CONCEPTO TÉCNICO PARA PROGRAMA DE PLANES PARCIALES	Código:	GPR-FT-14
		Versión:	03
		Código Documental:

1.1 CONCEPTO TÉCNICO No. CT:	CT-5863 Por el cual se actualiza y reemplaza el Concepto Técnico CT – 5633 de 2009
1.2 ÁREA:	Técnica y de Gestión
1.3 COORDINACIÓN:	Investigación y Desarrollo
1.4 CARTA REMISORIA No.	CR-9116

2.1 SOLICITANTE:	S.D.P. – Dirección de Planes Parciales
2.2 LOCALIDAD:	BOSA
2.3 UPZ:	85 Bosa Central
2.4 PLAN PARCIAL:	LA PALESTINA
2.5 ÁREA (Ha):	25.59
2.6 FECHA DE EMISIÓN:	12 de julio de 2010
2.7 TIPO DE RIESGO:	Por Inundación por Desbordamiento
2.8 VIGENCIA:	Temporal, mientras no se produzcan cambios significativos en las condiciones de riesgo de la zona y siempre y cuando se mantengan las suposiciones en las que se basa el concepto.

CT- 5863 - PLAN PARCIAL "LA PALESTINA"

Figura 3. Plan parcial LA PALESTINA - Mapa de zonificación de amenaza por inundación, según el POT (Decreto 190 de 2004).

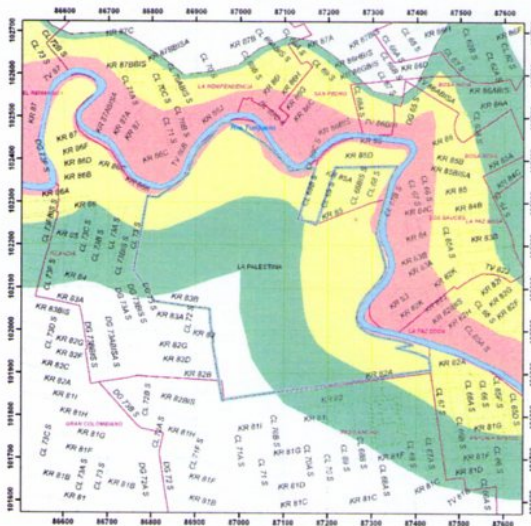
A la fecha no se considera viable la reducción de las zonas de amenaza alta y media mostradas en la Figura 3 para el Plan Parcial "La Palestina" debido a los siguientes aspectos:

Figura 4. Zonas con jarillones bajos en la margen izquierda en el plan parcial "LA PALESTINA" de acuerdo con la topografía entregada por la EAAB

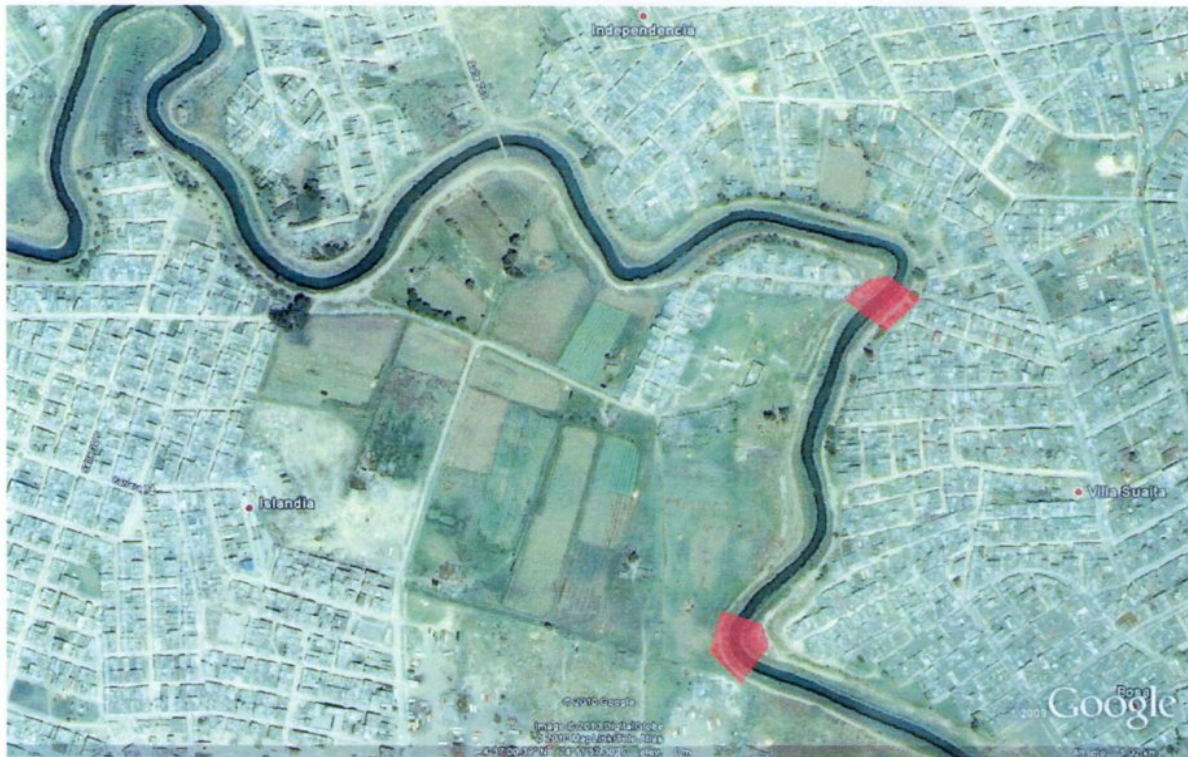
- La topografía suministrada por la EAAB como anexo la comunicación 2008ER8295 correspondiente a la nube de puntos tomados en el cauce del río luego de la adecuación muestra puntos bajos en los jarillones de la margen izquierda en las dos curvas iniciales del tramo correspondiente al plan parcial "LA PALESTINA", tal como se muestra en la Figura 4.

- Dichos puntos bajos fueron contrastados por la topografía utilizada por la EAAB para la ejecución de su estudio con contrato 2-02-25500-738-2009, y fueron corroborados dado que el consultor de la EAAB encontró que el jarillón izquierdo del río Tunjuelo en la abscisa K8+450 (abscisa correspondiente a la primera curva del plan parcial) y en la abscisa K8+099.99 (segunda curva del río en el tramo del plan parcial "LA PALESTINA") la cota del jarillón es de 2546 lo cual corresponde a una cota más baja que el resto del jarillón que protege el plan parcial.

- Al analizar los caudales que según la EAAB deben ser transitados por el río en condición de diseño, de acuerdo con el escenario definido por la EAAB para el diseño y construcción de las obras, el caudal con periodo de retorno de 10 años, aunque transita sin desborde en el río para el tramo que tiene influencia sobre el plan parcial "LA PALESTINA", solo tiene un borde libre de 80 cm en las dos curvas iniciales del plan parcial, lo cual se considera insuficiente dadas los criterios de borde libre que manifestó la misma EAAB en su comunicación con radicación 2009ER4793 a saber:

Por lo tanto según lo manifestado por la EAAB en la mejor de las condiciones del jarillón, el borde libre debería ser como mínimo 1.05 m.

Anexo 1. Plano de amenaza de inundación por desbordamiento para el polígono del plan parcial La Palestina

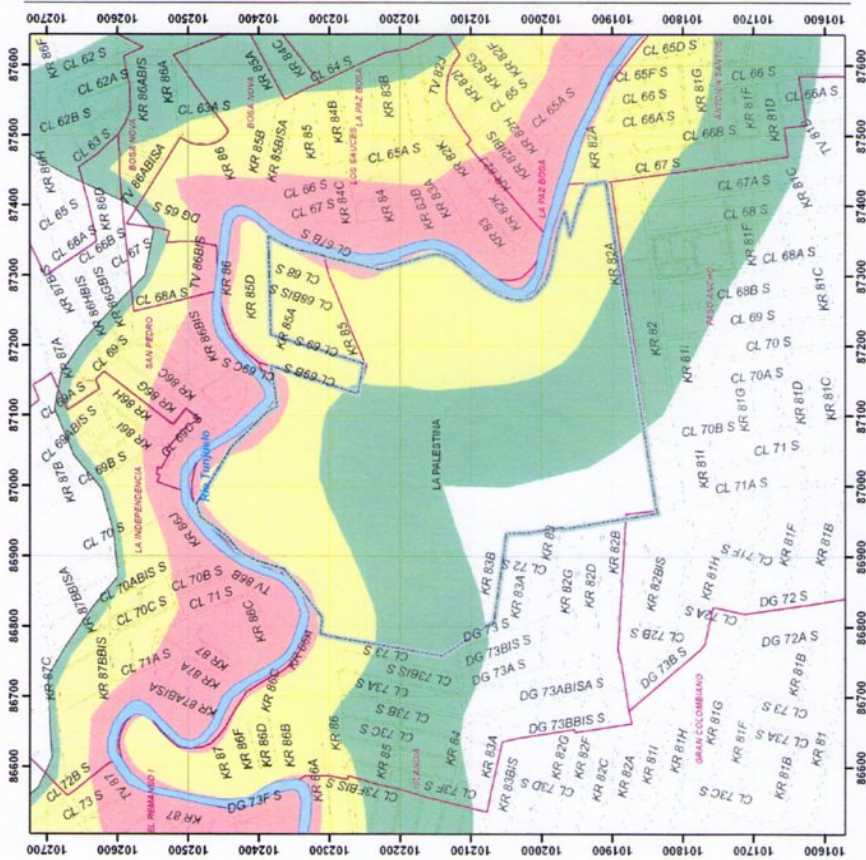
- ✓ No es necesario considerar estudios específicos de riesgo de inundación por desbordamiento para el sector del polígono del plan parcial "La Palestina" que está en amenaza media, baja e inferior a la baja (ver Plano Anexo), ya que esta categorización no genera restricción alguna en el uso del suelo, en concordancia con el Decreto Distrital 190 de 2004 (POT). Por lo cual, desde el punto de vista de

- ✓ Se recomienda no adelantar urbanismo en el sector de amenaza alta de inundación por desbordamiento (ver Plano Anexo).
- ✓ Se hace claridad que una zona de amenaza media de inundación por desbordamiento es aquella zona delimitada por la línea de inundación producida por el desborde del cauce calculado para el caudal de creciente entre los períodos de retorno de 10 y 100 años, ya sea por causas naturales o intervención antrópica no intencional, y con una profundidad de lámina de agua, duración, caudal y velocidad con efectos potencialmente dañinos moderados. Esto equivale a decir que la inundación tendría una probabilidad de ocurrencia en 10 años entre el 10% y el 65%. Una zona de amenaza baja de inundación por desbordamiento es aquella zona delimitada por la línea de inundación producida por el desborde del cauce calculado para el caudal de creciente de un periodo de retorno mayor o igual a 100 años, ya sea por causas naturales o intervención antrópica no intencional, y con una profundidad de lámina de agua con efectos potencialmente dañinos leves. Esto equivale a decir que la zona tendría una probabilidad de estar inundada por lo menos una vez cada cien años durante la vida útil del jarillón o en otras palabras una probabilidad de ocurrencia en 10 años menor del 10%. Lo anterior implica que la población que allí se asiente se debe sensibilizar a la probabilidad de inundación, para que pueda tomar las acciones tendientes a mitigar los efectos que ella puede acarrear, como la protección de sus bienes y de su integridad, sin que ello represente generación de pánico.
